DETERMINAZIONE DEL DIRIGENTE SERVIZIO VIA E VINCA 18 febbraio 2021, n. 52

ID VIA 564 - Procedimento di Verifica di Assoggettabilità a Valutazione di Impatto Ambientale ai sensi dell'art. 19 del D.Lgs. n. 152/06 e s.m.i. per il progetto definitivo di "Riqualificazione del Waterfront della città vecchia nel tratto compreso tra Santa Scolastica, il Molo Sant' Antonio e il Molo San Nicola " nel Comune di Bari. Proponente: Comune di Bari.

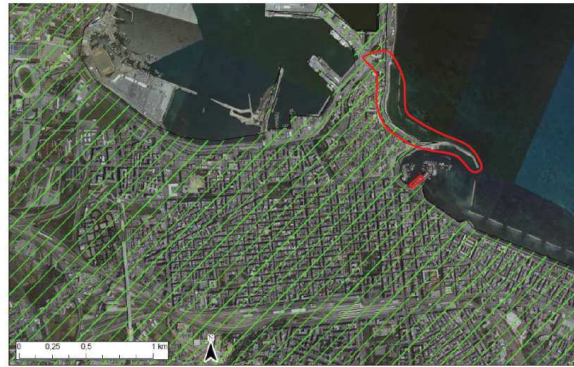
Preme osservare che negli elaborati progettuali pubblicati ed oggetto di valutazione non è presente nessuna documentazione tecnica, relazione specialistica (geologica e/o idrogeologica) ed elaborati grafici, relativi ai sottoservizi presenti nell'area (rete di fogna bianca, rete di fogna nera, rete idrica) che permetta di valuta i possibili impatti delle opere sulle acque di falda.

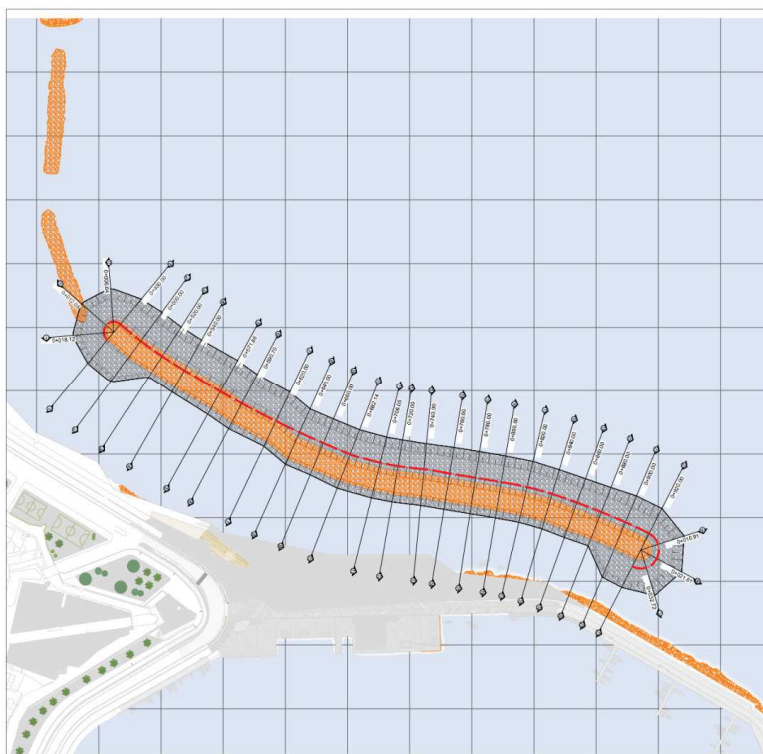
Preme osservare che nonostante il progetto sia assoggettato alla valutazione ambientale per la voce relativa ad "opere costiere destinate a combattere l'erosione e lavori marittimi volti a modificare la costa, mediante la costruzione di dighe, moli ed altri lavori di difesa del mare" lo studio preliminare in atti non dedica una specifica e dettagliata descrizione delle opere marittime di difesa (frangiflutti), se non per quanto brevemente descritto nell'elaborato "RG01_RELAZIONE TECNICA GENERALE.pdf" che si riporta *infra*.

Fig. 12 a,b - Distanza tra barriere frangiflutti antistanti il tratto di Lungomare di interesse ed il SIC "Posidonieto San Vito - Barletta" (misurazione da cartografia on line SIT Regione Puglia)

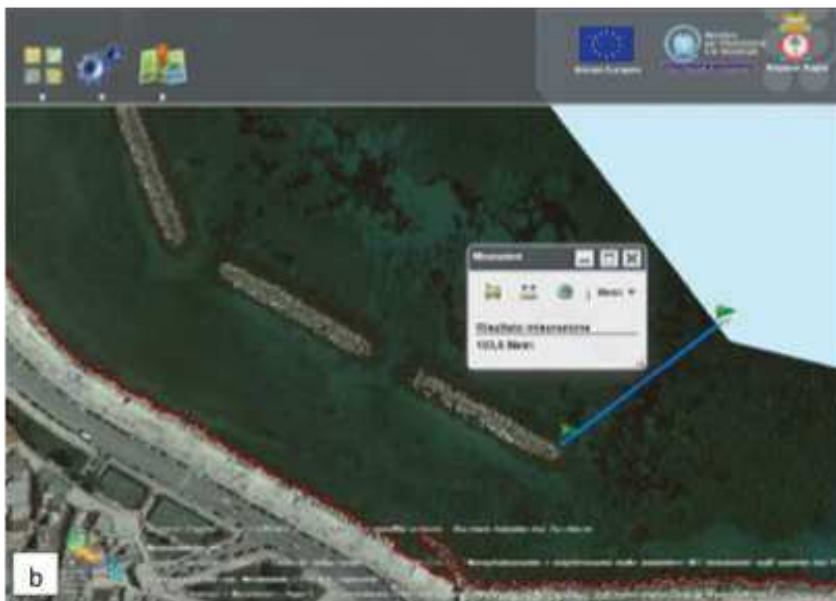
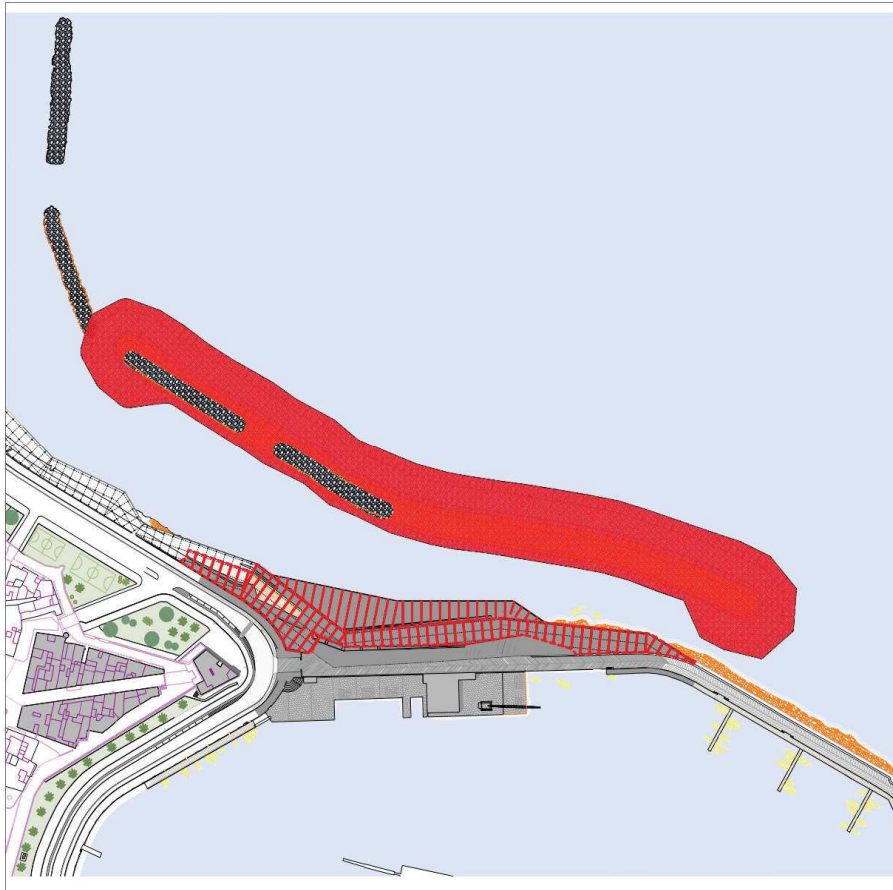
Nonostante l'intervento, dalla analisi della cartografia in atti (Cfr. elaborato RT16.1 – Allegato 6.2) mostri che già le opere esistenti si collocano a breve distanza dal SIC, il proponente non considera l'impatto ambientale specifico che dalle opere deriveranno, in particolare nella fase di cantiere, sul SIC.

Pertanto, la pressione ambientale sul SIC Mare deve considerare non solo una valutazione della distanza delle opere esistenti ma anche, e soprattutto, di quelle a realizzarsi, rispetto alle quali non risulta nemmeno valutata la distanza dal SIC mentre, appare evidente, analizzando la tavola "PR02.pdf" in atti, la significativa variazione fra l'esistente e quanto a realizzarsi che potrebbe avere anche un'influenza sul posidonieto e quindi andare soggetto a valutazione di incidenza.

Per di più, dalla documentazione in atti non risulta valutato l'impatto sul posidonieto anche attraverso uno studio celerimetrico o studio delle correnti marine, per cui risulta carente un modellistica delle pressioni su posidonia che non sono rimandabili a fasi successive quali la progettazione esecutiva, ma debbono essere specifico oggetto di valutazione ambientale.

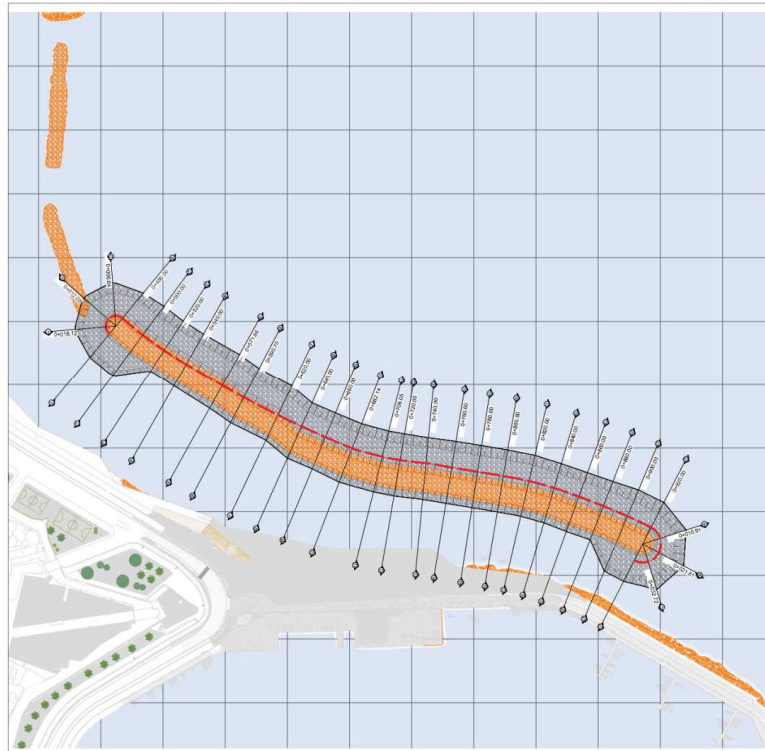
Relativamente alla realizzazione della passerella si evince la presenza di **numerosi pali in acciaio “infissi nel fondale e riempiti di calcestruzzo”**, ma nulla viene detto relativamente alla loro realizzazione (lunghezza media di infissione), né quanti saranno in totale in maniera precisa, e né tantomeno quali saranno le pressioni ambientali ed i relativi accorgimenti tecnico-realizzativi da attuare per mitigare gli impatti sull'ambiente circostante durante la loro collocazione e/o realizzazione.

Sussiste, pertanto, la conseguente carenza di adeguata e pertinente identificazione degli impatti ambientali significativi, diretti ed indiretti, nonché la valutazione se questi possano avere effetti negativi sull'ambiente.

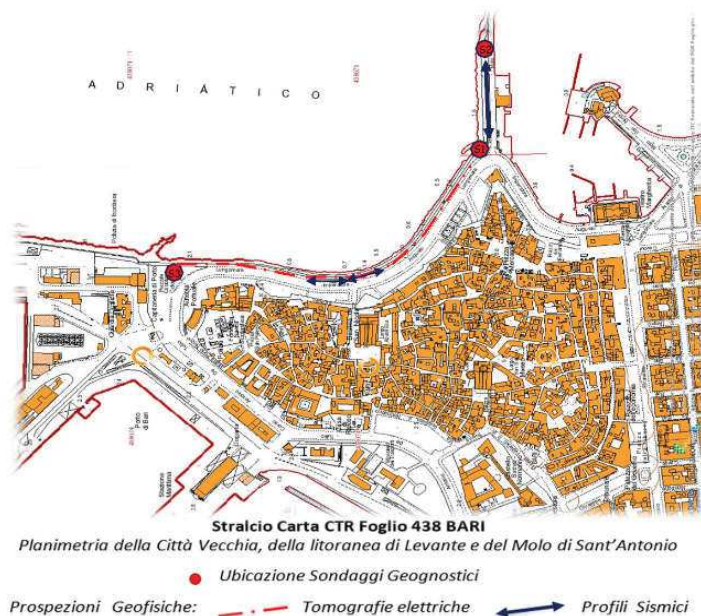
Preme rilevare che dalla cartografia in atti (Cfr. tavola "PR02.pdf" planimetria bonifica bellica) il proponente non solo non fornisce descrizione di sorta dell'attività bonifica bellica a svilupparsi quanto non la rappresenta nemmeno in termini di valutazione ambientale nei termini dei temi inerenti:

Peraltro, nella legenda della stessa tavola si rileva la precisazione che si tratterebbe di una bonifica "superficiale" che consiste nel verificare la presenza di ordigni bellici in uno strato di fondale marino pari ad 1 mt. Seppure tale modalità di bonifica bellica potrebbe andar bene per la barriera frangiflutti, si ritiene che non sia pertinente nella zona di realizzazione dei pontili in quanto questi sembrerebbe che saranno posizionati su strutture in acciaio infisse nel fondale (negli elaborati progettuali pubblicati e oggetto di valutazione non vi è traccia alcuna dello schema strutturale portante dei pontili) e qualora si tratti di infissioni di elementi in acciaio per una profondità maggiore di 1 mt nel fondale marino (soluzione molto probabile) bisognerà adottare un tecnica di bonifica bellica cosiddetta "profonda" che generalmente è posta in essere mediante fori trivellati.

Si precisa che in conformità a quanto previsto dalla Legge 177/2012, che ha modificato l'art. 91 del decreto legislativo 9 aprile 2008 n. 81 in materia di sicurezza sul lavoro per la bonifica degli ordigni bellici, la valutazione del rischio dovuto alla presenza di ordigni bellici inesplosi rinvenibili durante le attività di scavo nei cantieri è eseguita dal coordinatore per la sicurezza in fase di progettazione, il CSP. Dalla relazione geologica allegata alla presente si evince che il fondale in corrispondenza del residuo sedime dei pali oltre le opere di difesa esistenti non presenta accumulo di sedimenti ed è costituito da roccia calcarenitica perlopiù affiorante; sarà pertanto anche in questo caso sufficiente una bonifica di tipo superficiale. Si è valutato inoltre il rischio per le maestranze destinate ai lavori per i fondali interessati dalla realizzazione dell'integrazione della scogliera. In corrispondenza dell'impronta della stessa è stato previsto progettuamente di eseguire attività di ricerca,

individuazione e scoprimento di ordigni esplosivi residuati bellici, con esclusione di qualsiasi attività sugli stessi, mediante l'ausilio di personale specializzato ed in conformità a tutto quanto prescritto dalla vigente normativa in materia e sotto la stretta sorveglianza della Direzione dei Lavori e del Demanio del Ministero della Difesa, come previsto dal I D.M. 28 febbraio 2017 del Ministro della Difesa.

Tali attività è svolta mediante strumentazione che non induce alcun impatto sulle componenti ambientali.

Per una più approfondita conoscenza del Comitato si allega alla presente il progetto strutturale dei pontili.
